蓝科·新站芯屏高科技产业园（一期）新
建围墙及基建变拆除 工程

招标工程量清单

蓝科·新站芯屏高科技产业园（一期）新建围墙及基建变拆除工程招标答疑

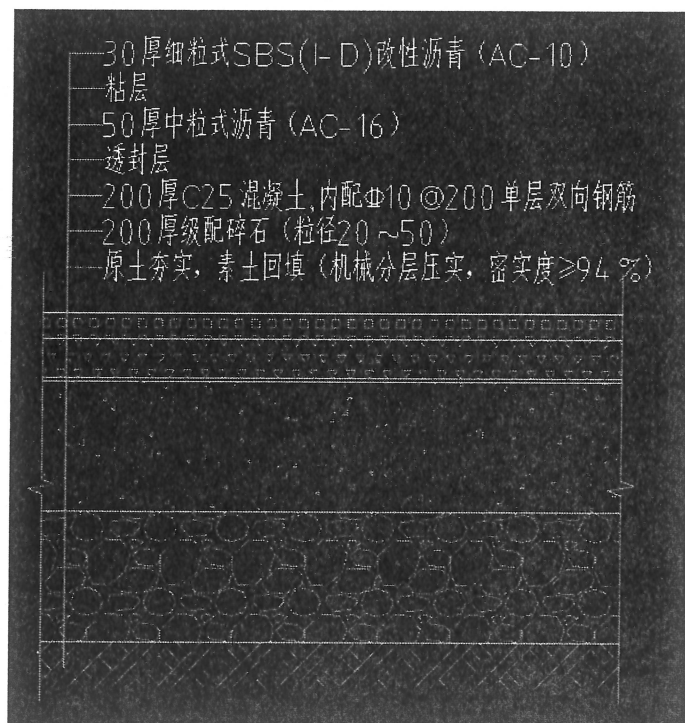
- 1、东侧围墙超过红线位置，需要对原沥青路面和路牙石拆除及恢复，请提供道路基础做法和路牙具体做法具体做法？

回复：原沥青路面拆除按照以下做法计入（沥青路面拆除后无需恢复），沥青路面要求先切割再破除，路牙石需要保护性拆除，恢复路牙石采用原路牙石，路边有四个雨水口影响施工，需要拆除后并恢复，具体做法如下
